Mission régionale d'autorité environnementale

**Avis de la Mission régionale d'autorité environnementale (MRAe)
de Nouvelle-Aquitaine sur le projet de révision allégée n°1 du
plan local d'urbanisme de la commune de Rouillet-Saint-Estèphe,
porté par la communauté d'agglomération de GrandAngoulême
(Charente)**

n°MRAe 2022ANA40

Figure 3: « Buffes-Ajasses » - Extrait du règlement graphique *avant* et *après* révision allégée (Source : rapport de présentation p.6)

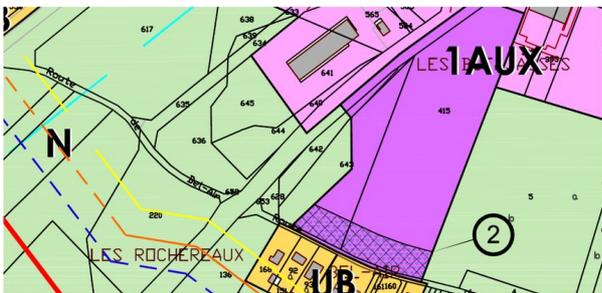
Si le dossier permet de justifier l'agrandissement de la zone d'activité des *Chaumes* par les besoins évoqués précédemment, relatifs aux entreprises déjà implantées dans le périmètre actuel de la zone UX (création de stationnements, de bassins de recueil des eaux pluviales et autres aménagements liés aux bâtiments), il ne justifie par contre ni les besoins d'extension sur la zone d'activités des *Buffe-Ajasses*, ni le choix de la localisation du secteur UA du village de *Fontaine* pour la création de logements, par rapport à d'autres alternatives proposées, permettant de démontrer que les scénarios retenus résultent d'une recherche de solutions d'évitement des incidences environnementales. Par ailleurs, la collectivité ne semble pas avoir exploré les opportunités de densification du tissu urbain existant ou de mobilisation des logements vacants pour éviter d'avoir à ouvrir à l'urbanisation un secteur actuellement non artificialisé.

La MRAe recommande de mieux justifier le besoin d'étendre les capacités d'accueil des zones d'activités économiques ainsi que le choix des sites retenus dans le cadre de la révision allégée, tant pour le déclassement de la zone N en zone AUX du site des *Buffe-Ajasses* que pour celui du secteur N en zone UA du village de *Fontaine*, par rapport à des solutions alternatives éventuellement de moindre impact sur l'environnement.

Figure 4: « Fontaine » - Extrait du règlement graphique *avant* et *après* révision allégée (Source : rapport de présentation p.12)

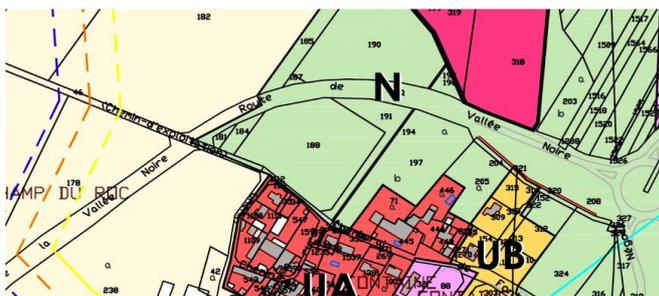
Les principaux enjeux écologiques, évalués de niveau d'intérêt modéré, se situent sur le secteur UA du village de *Fontaine*. L'état initial de l'environnement révèle la présence de 1,36 hectares de pelouses sèches réparties sur l'ensemble de l'aire d'étude, ainsi que d'un fossé temporairement en eau, favorable aux odonates (présence potentielle de l'Agriion de Mercure) et aux amphibiens. À travers une démarche itérative, le dossier privilégie une stratégie d'évitement de ces enjeux, en restreignant les contours de la zone UA de manière à préserver près d'un hectare de pelouses sèches en zone naturelle N (une surface de 0,4 hectare de pelouses sèches reste intégrée au sein de la zone UA de 0,6 hectare), et en identifiant une bande inconstructible d'une largeur 25 mètres le long du fossé.

Le dossier indique qu'un habitat de pelouse sèche est présent sur le secteur UB (3 ha) à reclasser en zone naturelle, mais ne précise pas l'intérêt écologique de ces terrains, notamment en comparaison avec celui du secteur naturel N de *Fontaine* déclassé en zone UA, ce qui ne permet pas de s'assurer que ces changements amènent un gain environnemental global.

Figure 5: Emprise des nouvelles zones d'urbanisation (UA, UX et AUX) par rapport aux aires d'étude inventoriées (source : rapport de présentation, p.120)

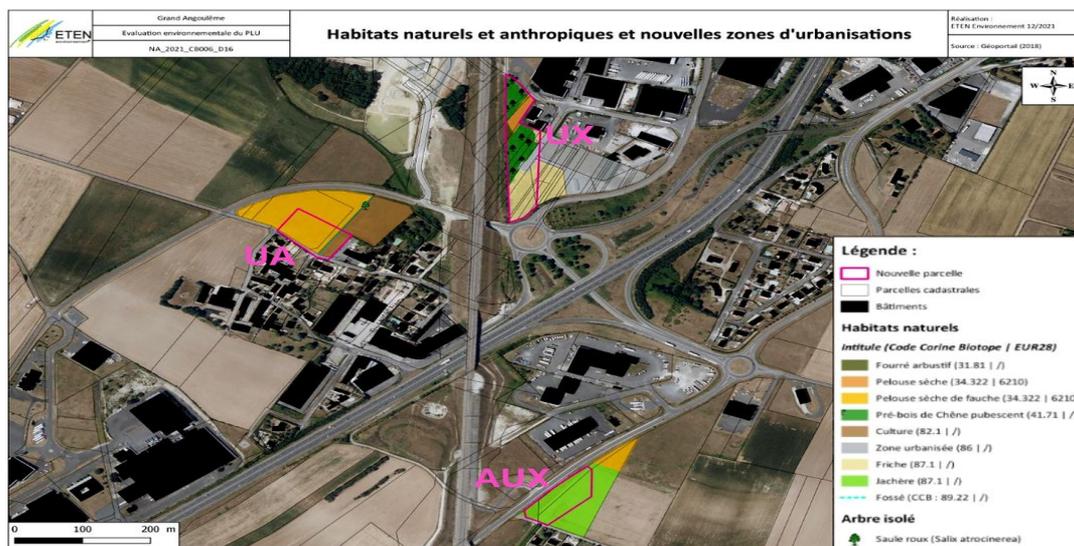
La MRAe recommande de quantifier la production de logements attendue de la création de 300 nouveaux emplois, et de resituer le projet de révision allégée dans le cadre d'une stratégie actualisée d'accueil de population sur le territoire communal en articulation avec les objectifs de l'intercommunalité. Il s'agit d'inscrire dans le long terme une planification adaptée aux besoins et à l'intégration des enjeux environnementaux.
